Modulo per la presentazione delle osservazioni per i piani/programmi/progetti sottoposti a procedimenti di valutazione ambientale di competenza statale

ID: Codice procedura (ID_VIP/ID_MATTM): 12691

“Progetto di un impianto eolico denominato “Pitigliano” ubicato nei comuni di Pitigliano (GR) e Sorano (GR) costituito da 20 (venti) aerogeneratori di potenza nominale 7,0 MW per un totale di 140,0 MW con relative opere connesse ed infrastrutture indispensabili”

Immagine 1. Vincoli ex art. 136 del CBC dal PIT della Regione Toscana e zona approssimativa dove è progettato l'impianto industriale.

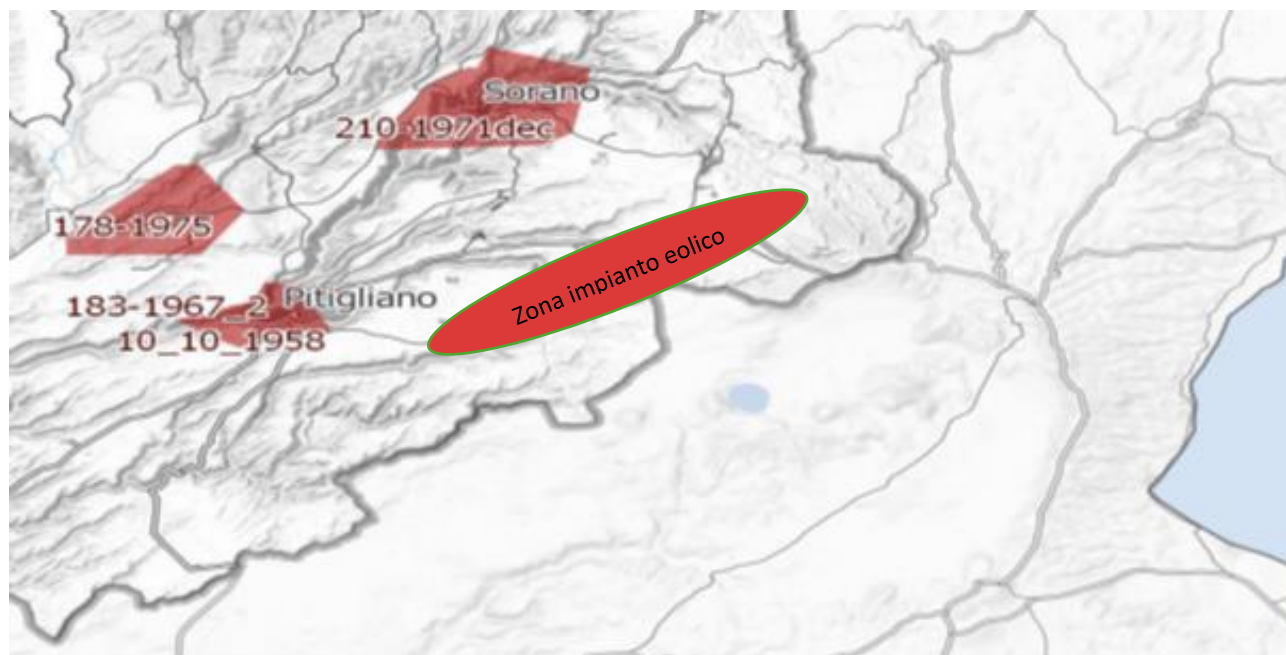
Al contrario si evidenzia che l'impianto eolico industriale citato non solo ricadrebbe con tutti e 20 gli aerogeneratori all'interno delle fasce di rispetto di 3 km di due vincoli paesaggistici di notevole interesse pubblico esistenti nella Regione Lazio e con una parte di essi nel vincolo paesaggistico del Centro abitato di Sorano (GR) quindi in aree non idonee all'installazione di impianti di energia rinnovabile. Addirittura, alcuni aerogeneratori sarebbero ubicati a poche centinaia di metri dai perimetri dei due vincoli paesaggistici laziali ex art 136 del CBC.

Inoltre, come sostiene la Proponente parte dell'impianto si verrebbe a trovare a 3,5 km dal centro abitato di Sorano. Infatti, tre degli aerogeneratori WTG 08, 09, 10 sono addirittura all'interno delle fasce di rispetto dei 3 km del suo vincolo paesaggistico di notevole interesse pubblico ex art 136 del CBC. Si evidenzia che così si crea

un'ulteriore incompatibilità con la tutela del Paesaggio.

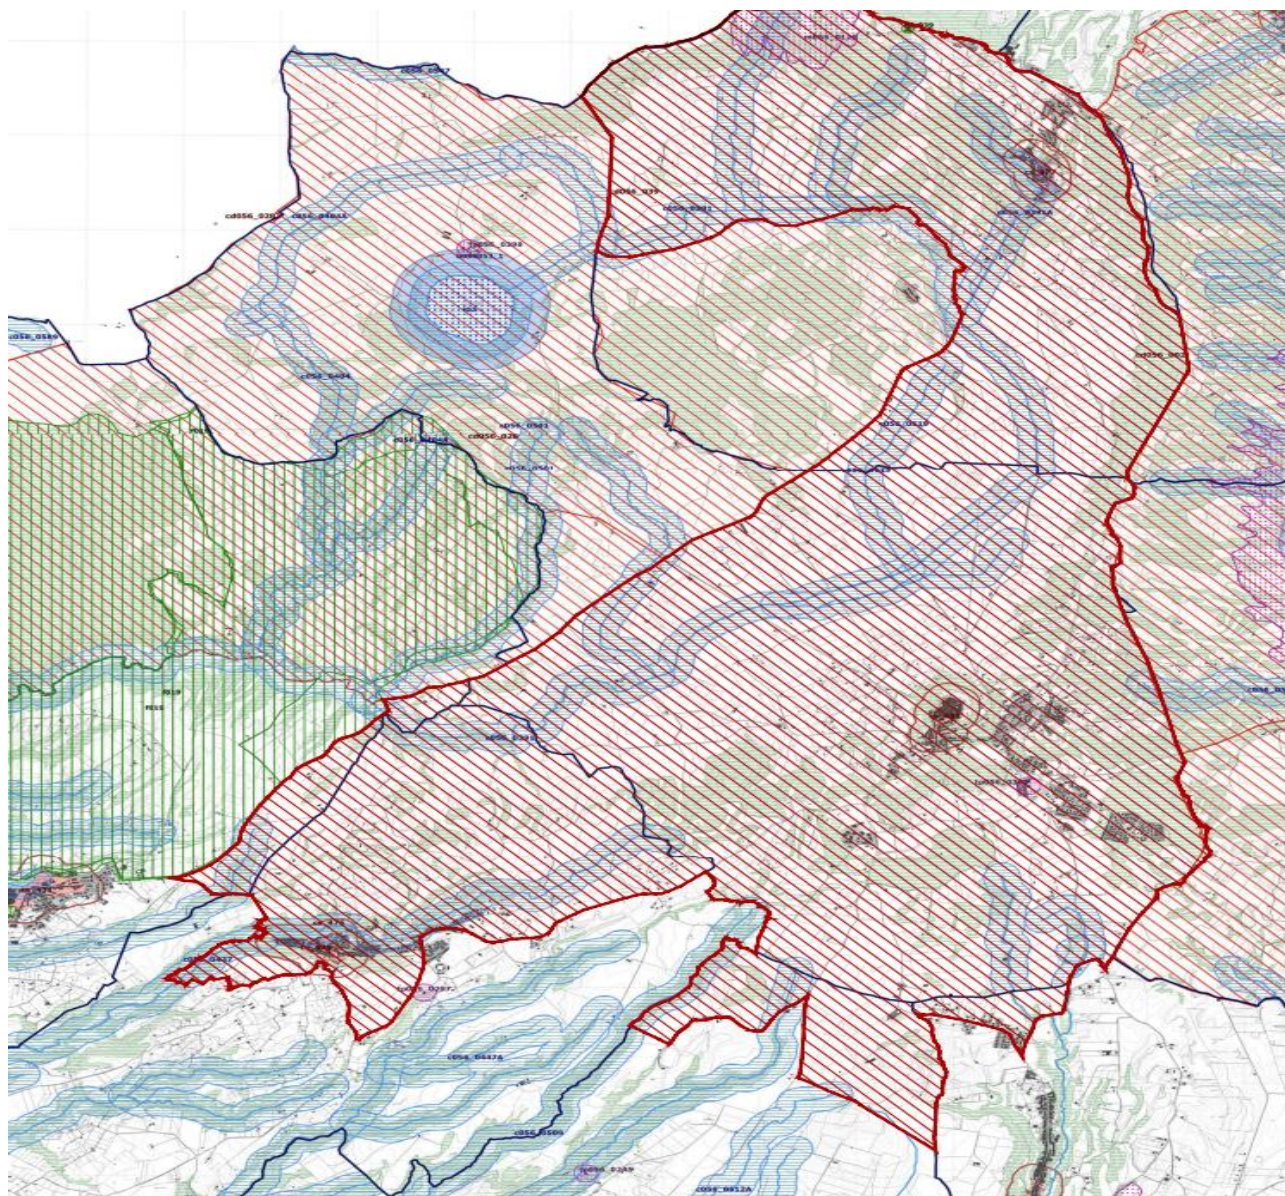
Come è illustrato nell'immagine si ribadisce che l'impianto industriale "Pitigliano" ricade completamente all'interno delle fasce di rispetto dei due vincoli di notevole

interesse pubblico e lambisce quelle di un terzo vincolo e quindi come affermato dal Consiglio di Stato nelle sentenze citate, l'impianto è insediato in area non idonea ai sensi dell'art. 20 comma 8 lettera c quater del D.Lgs. n. 199/2021 e ss.mm.ii al contrario di quanto sostiene la proponente.

Immagine 3. Cumulo di una parte di impianti eolici, fotovoltaici e geotermici industriali in progettazione ed esistenti intorno all’eolico industriale “Pitigliano”.

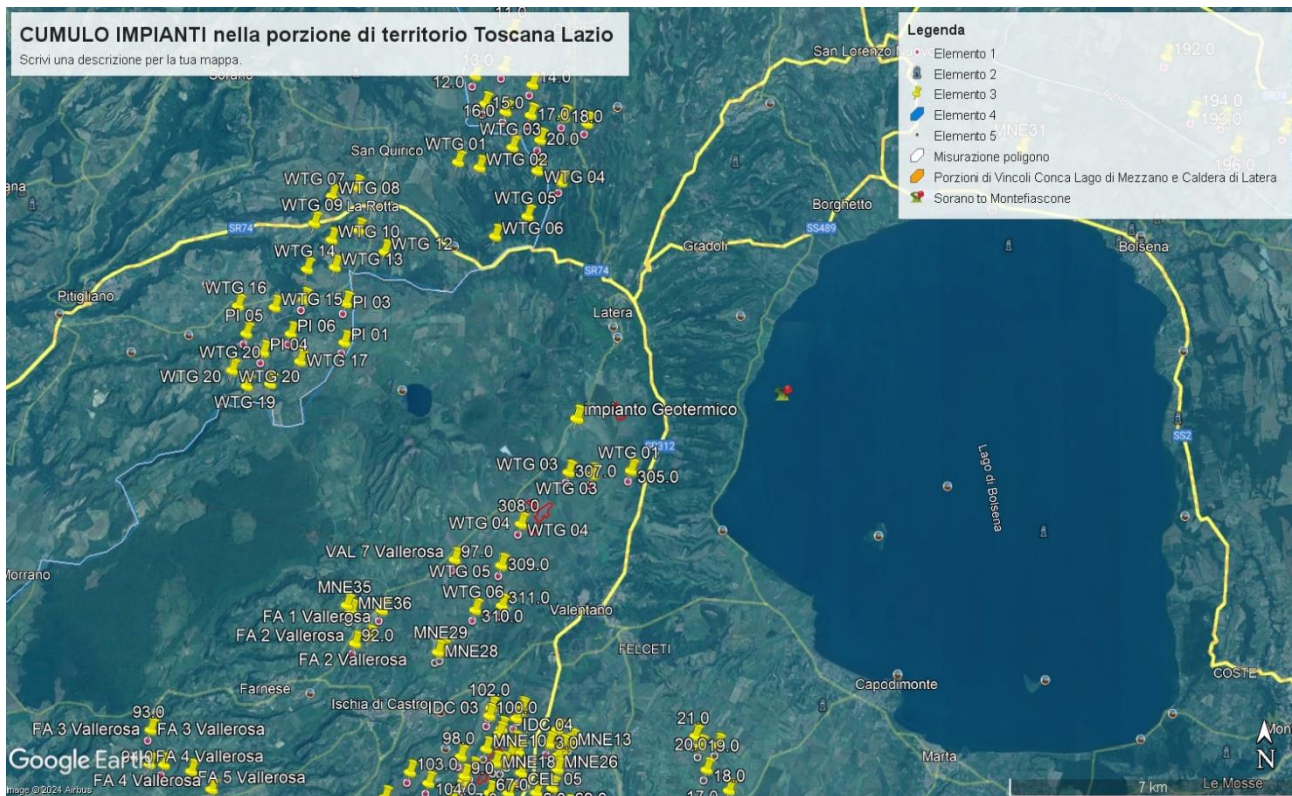
Beni Culturali “*Ambito paesaggistico, geologico e geomorfologico dell’orlo della caldera di Latera ...*” Non vengono nemmeno citati gli impianti eolici in progetto al MASE, il “Rempillo” (6 aerogeneratori) e un altro in verifica amministrativa di 14 aerogeneratori e 72, 6 MW. Ad oggi nei territori di Pitigliano, Sorano e in quello limitrofo potenzialmente potrebbero essere insediati 40 aerogeneratori alti 200 metri e larghi 170. Ma la proponente non cita neanche altri impianti che creerebbero il cumulo e quindi maggiore impatto. Infatti, sul territorio della “Città del Tufo” (Sorano e Pitigliano) impatterebbero anche l’impianto eolico “Montarzo” di Onano con 13 aerogeneratori con le dimensioni ricordate, l’altro eolico industriale nel territorio di Valentano con sette aerogeneratori (stesse dimensioni), gli impianti di Farnese con un minieolico di 3 Torri alte 60 metri già installate in località Poggio del Crognolo e l’impianto eolico industriale “Vallerosa” (7 aerogeneratori alti 200 metri e larghi 158 metri) in procedura VIA presso la Regione Lazio. Inoltre, altri impianti del minieolico già presenti a Valentano, Cellere e Piansano e due progetti eolici industriali con le stesse dimensioni (200 m x 170 m) nel Comune di Ischia di Castro. La valutazione del cumulo non prende neanche in considerazione gli impianti industriali di fotovoltaico e agrivoltaico in progetto a Farnese, Valentano, Ischia di Castro, Cellere. L’impianto geotermico in procedura Via al MASE, progettato nella Caldera di Latera. Quindi è stata effettuata una valutazione del potenziale impatto cumulativo non veritiera a dispetto di quanto affermato dalla proponente che sostiene di aver preso in considerazione uno spazio di 10 km intorno al suo impianto per gli impatti che si creerebbero.

Nella Parte IV delle Linee guida citate al punto 16.1, nello stabilire i requisiti per la valutazione positiva dei progetti nel procedimento di VIA si parla di individuazione delle aree idonee per l’insediamento degli impianti tenendo conto di aree degradate da attività antropiche pregresse o in atto (brownfield) tra cui siti industriali, cave, discariche, siti contaminati. Stessa raccomandazione viene ribadita anche nell’art.20 del D.Lgs n. 199/2021. Ma appare inascoltata dalla proponente. Infatti, insiste molto nel dire che il suo impianto industriale è compatibile con il territorio nonostante le numerose incompatibilità paesaggistiche, culturali, economiche e naturalistiche che esso incontra.

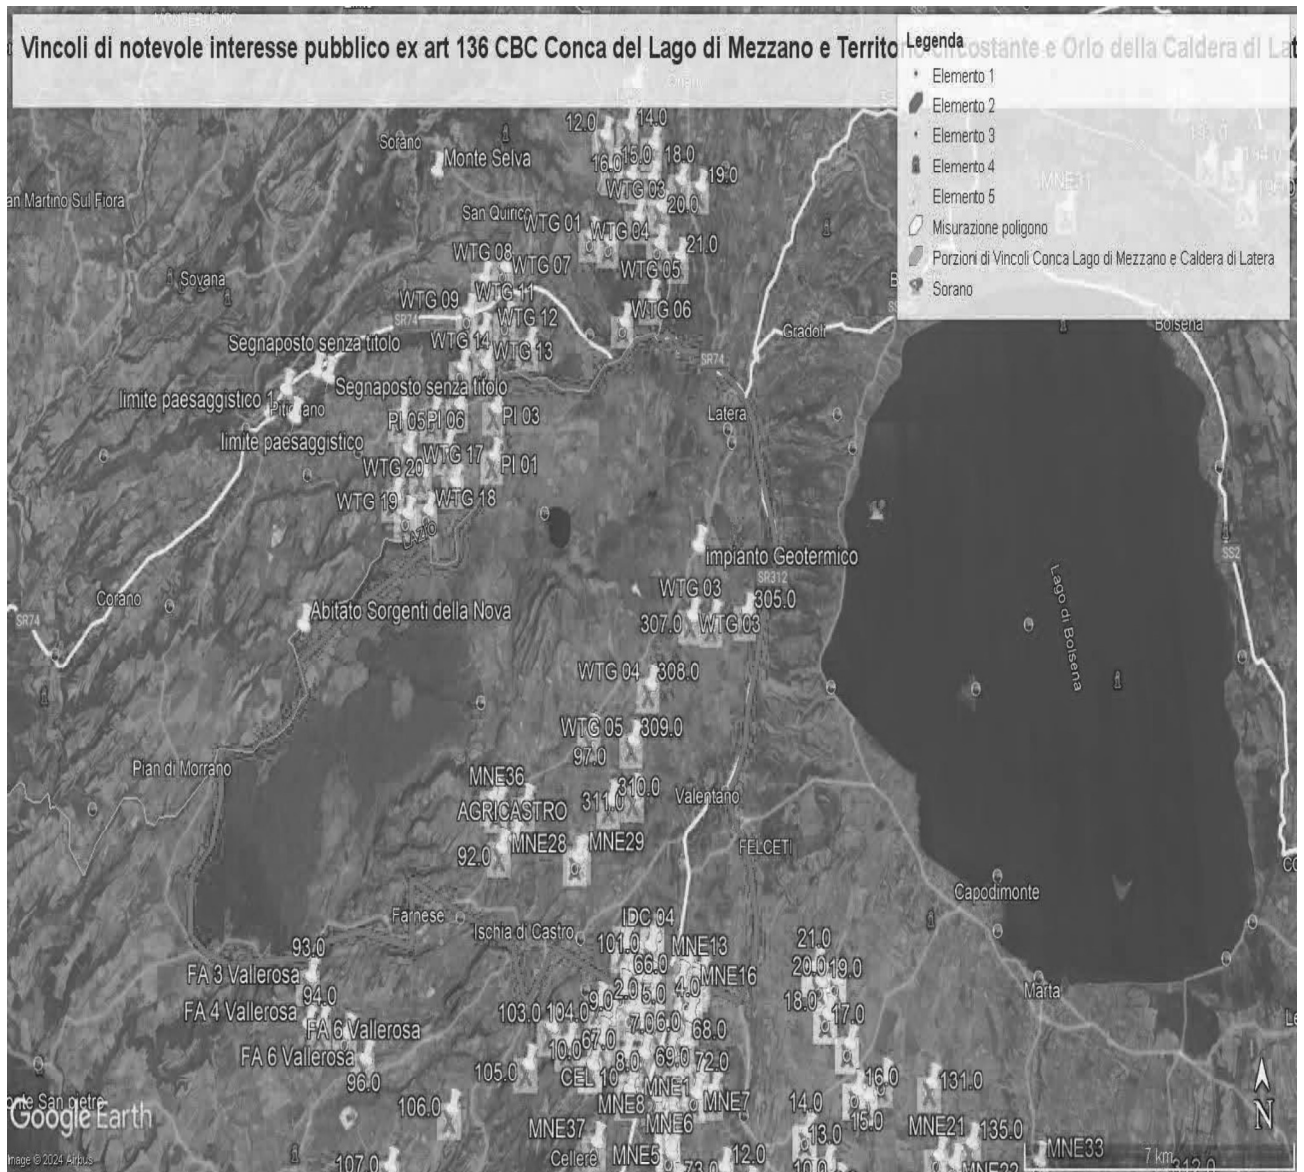
ma nelle sue immediate vicinanze (a soli 100 metri i primi due aerogeneratori) oltre ad impattare sul territorio e sulle economie di cinque Comuni del Lazio (Farnese, Onano, Latera, Valentano, Grotte di Castro e Gradoli) si trova nelle fasce di rispetto dei Beni di notevole interesse pubblico come si è evidenziate nelle Osservazioni precedenti e crea degli impatti negativi anche sui beni naturalistici come verrà dettagliato nell'Osservazione relativa alla Vinca. Inoltre, andrebbe a sommarsi al già enorme cumulo di impianti eolici e fotovoltaici e geotermici che creano una elevata criticità ambientale nella provincia di Viterbo e interferiscono anche con il territorio toscano come si può vedere dalle varie immagini dell'Allegato n. 1.

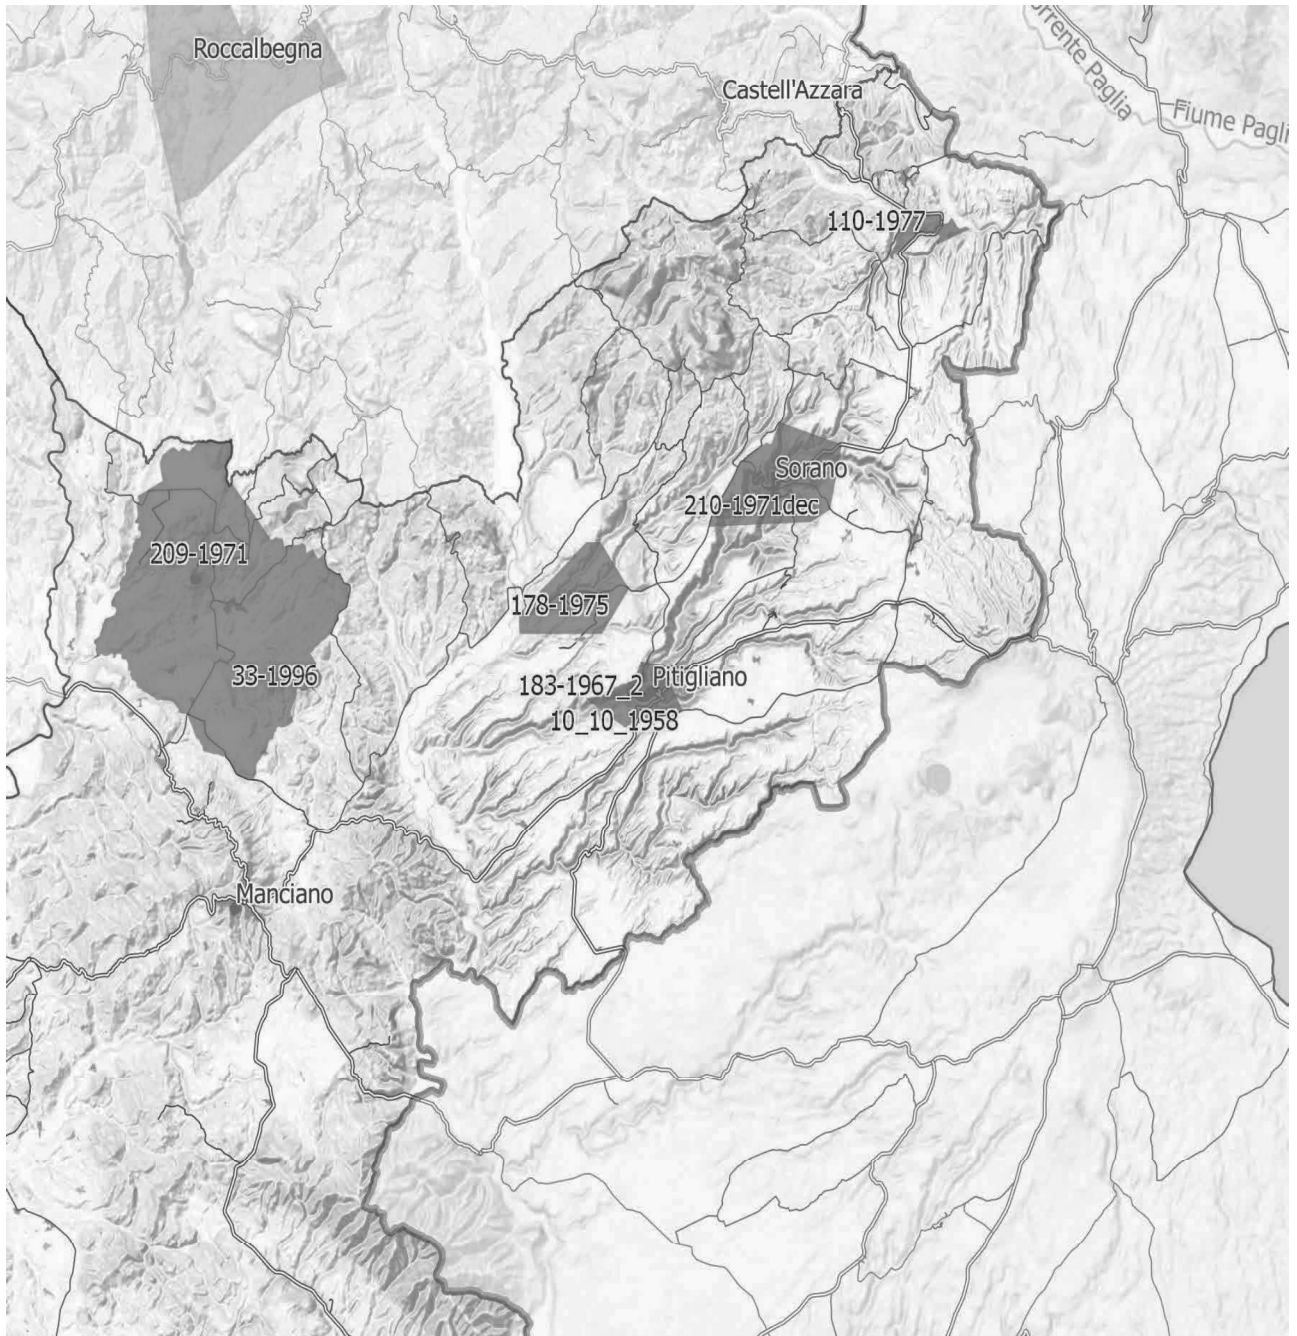
IMMAGINE n. 4 Si evidenzia che i tre aerogeneratori WTG 07, WTG 08 e WTG 09 impattano con il vincolo paesaggistico di notevole interesse pubblico del Centro Storico di Sorano. Il WTG 07 si troverebbe a 2828 m, WTG 08 2504 e WTG 09 2990. Il cavidotto dell'impianto invece impatta in buona parte del Vincolo paesaggistico ex art. 136 del CBC del Centro Storico di Pitigliano.

IMMAGINE n 5. Mappa eolici elaborata dall'Associazione Amici della Terra. La mappa evidenzia il cumulo degli impianti tra Lazio e Toscana.

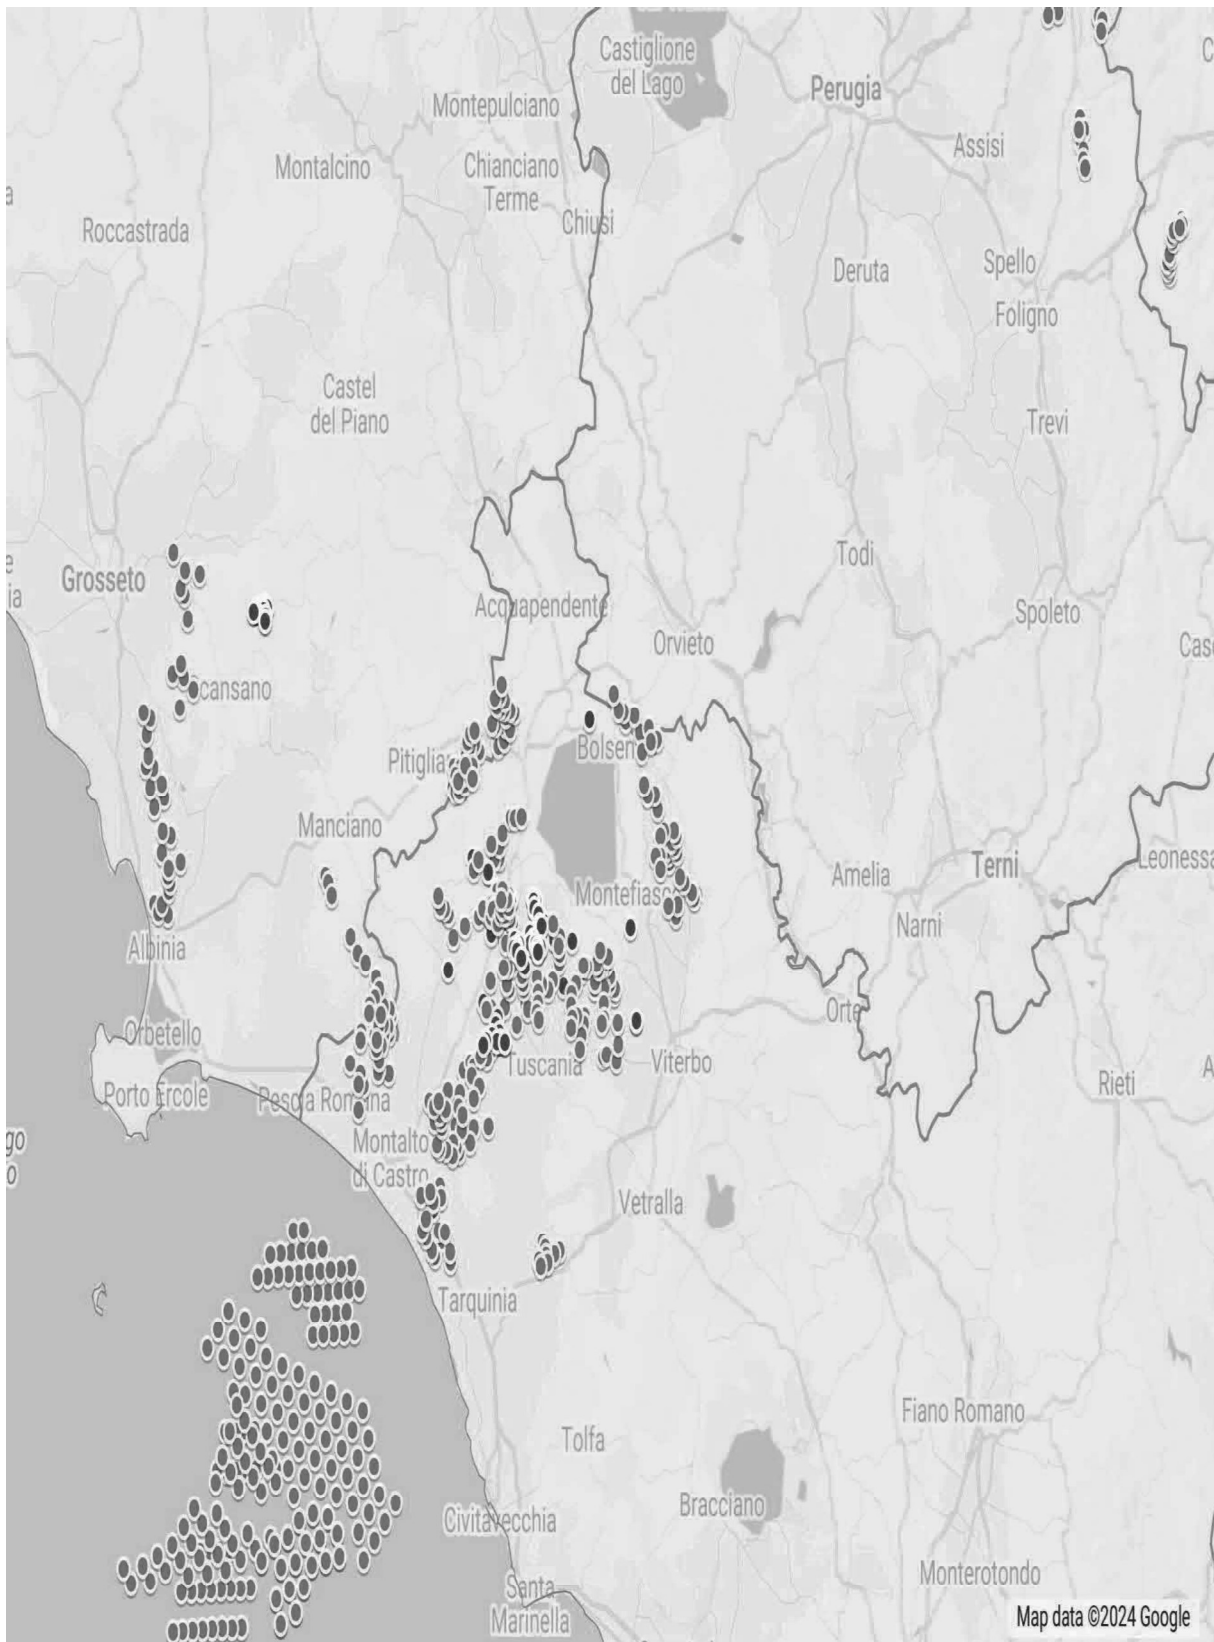
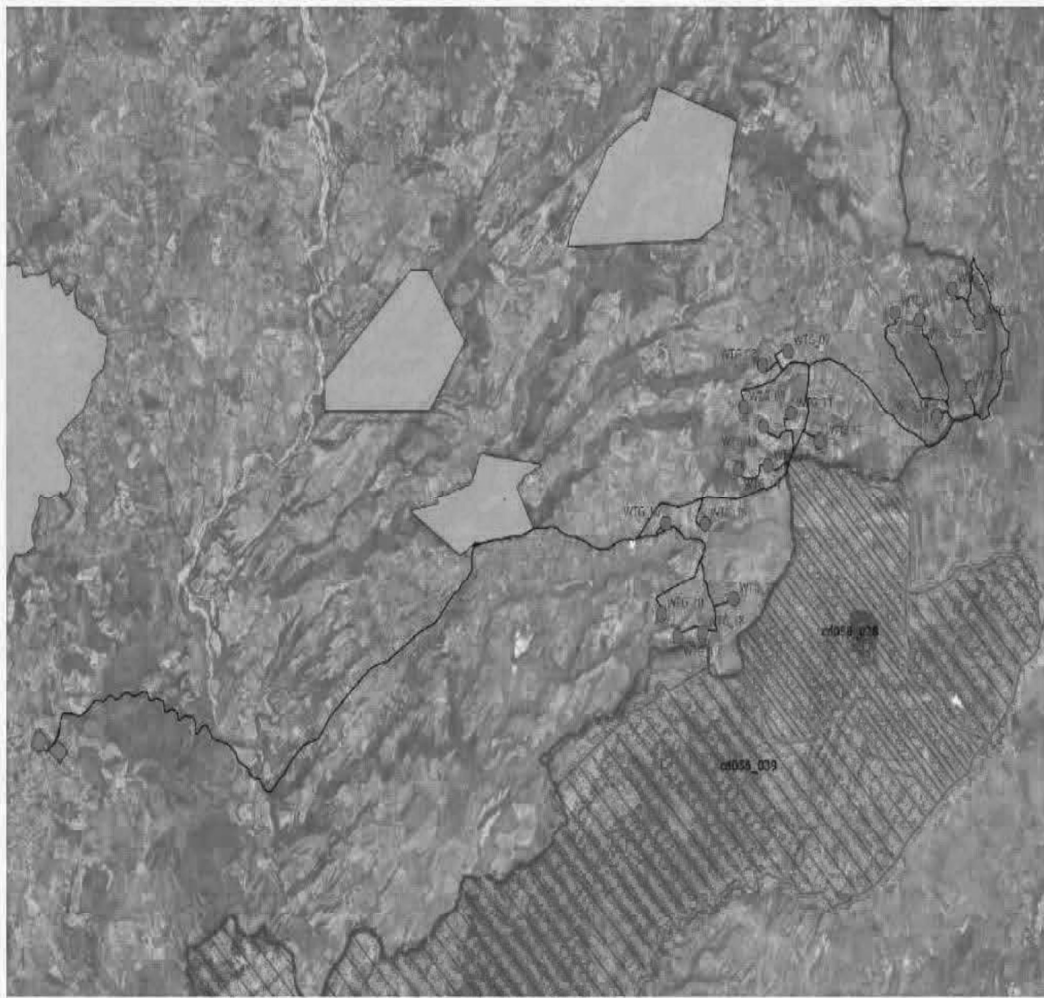
Riguardo al cumulo degli impianti FER, le mappe prodotte dalla proponente riguardano, come già evidenziato, soltanto una parte molto piccola degli impianti FER dell'area intermedia e vasta e in particolare di quelli eolici che contribuiscono a creare un notevole cumulo e la saturazione del territorio tosco laziale. Riguardo al cumulo dei soli impianti eolici si riporta la mappa dell'intervisibilità degli impianti eolici elaborata dall'Associazione nazionale “Amici della Terra”.

Se agli impianti eolici rappresentati qui sopra che non comprendono sia l'impianto eolico Pitigliano e le altre 14 pale del progetto eolico in verifica amministrativa sempre nel territorio di Pitigliano si aggiungono i migliaia di ettari (7000 fin'ora) di territorio occupato dagli impianti fotovoltaici e agrivoltaici e dalle altre tipologie appare chiaro il numero spropositato degli impianti FER nella bassa toscana e nella Tuscia.
